GEN/15/61483106/00/NL/000

## Verslag van controle van elektrische installaties op laagspanning en op zeer lage spanning

Vroenenbosstraat 36, 1653 Dworp

### LS-bord: ALSB

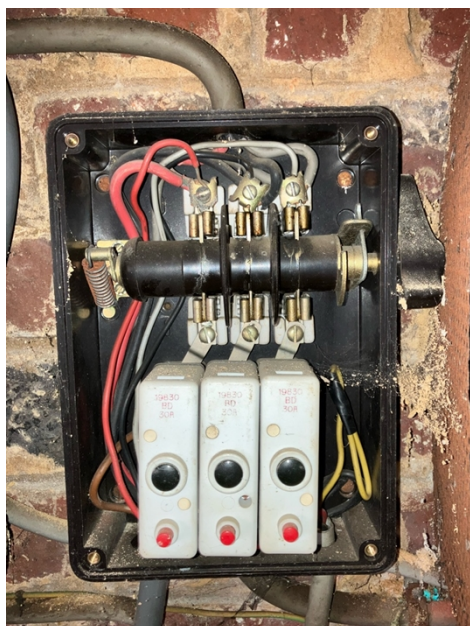
- Een aarding verwezenlijken overeenkomstig de voorschriften (B1: 4.2.3.2.; 5.4.2.; 5.4.3.; B2: 4.2.5.2.; 5.4.2.; B3: 4.2.3.2.; 4.2.5.2.; 5.4.2. ; 5.4.3. ).

- De aanduiding van de stroomkringen en/of apparatuur, aansluitklemmen, enz. dient aangebracht of vervolledigd te worden (B1: 2.8.1.; 3.1.3.; 5.3.6.1.; 5.3.6.2.; B3: 2.8.1.2.; 3.1.3.; 5.3.6.1.).

- Pictogram "elektrisch gevaar" dient aangebracht te worden.

- De aansluiting van de differentieelschakelaar herzien, testknop werkt niet (B1: 5.3.5.3.; B3: 5.3.5.3.). RCD TEST gaf geen voldoening. Te vervangen.

## LS-bord: TD2

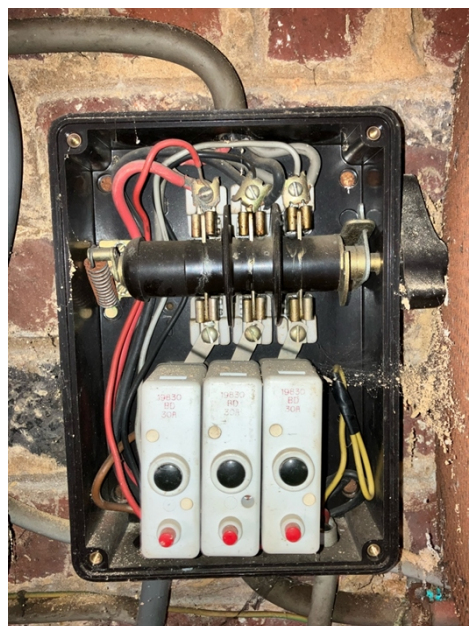
- Een aarding verwezenlijken overeenkomstig de voorschriften (B1: 4.2.3.2.; 5.4.2.; 5.4.3.; B2: 4.2.5.2.; 5.4.2.; B3: 4.2.3.2.; 4.2.5.2.; 5.4.2. ; 5.4.3. ).

- De genaakbare, naakte onder spanning staande delen zijn niet op een afdoende wijze afgeschermd (B1: 4.2.2.3.; 5.1.4.; B3: 4.2.2.2.; 5.1.4.).
- De aanduiding van de stroomkringen en/of apparatuur, aansluitklemmen, enz. dient aangebracht of vervolledigd te worden (B1: 2.8.1.; 3.1.3.; 5.3.6.1.; 5.3.6.2.; B3: 2.8.1.2.; 3.1.3.; 5.3.6.1.).
- Deur of afschermplaat van het schakelbord (terug)plaatsen. Aanraking van naakte onder spanning staande delen is mogelijk (B1: 4.2.2.3.; 5.1.4.; 5.3.5.1.; B3: 4.2.2.2.; 5.1.4.; 5.3.5.1.).
- Het verdeelbord is te voorzien van een achterwand (B1: 5.3.5.1.).
- Het schakelbord aanpassen: de beschermingsgraad tegen rechtstreekse aanraking is onvoldoende (B1/B3: 4.2.2., 5.3.5.1.).

- Pictogram "elektrisch gevaar" dient aangebracht te worden.

- De nominale stroomsterkte (In) van de beveiliging dient aangepast te worden aan de toelaatbare stroomsterkte van de stroomafwaarts geïnstalleerde leiding en/of gebruiker (B1: 4.4.1.1.; 4.4.1.5.;

4.4.3.2.; B3: 4.4.1.1.; 4.4.1.5.; 4.4.4.2.).

- De smeltveiligheidshouders of houders van automatische schakelaars dienen voorzien te worden van calibrelementen (B1: 5.3.5.5.; B3: 5.3.5.5.).
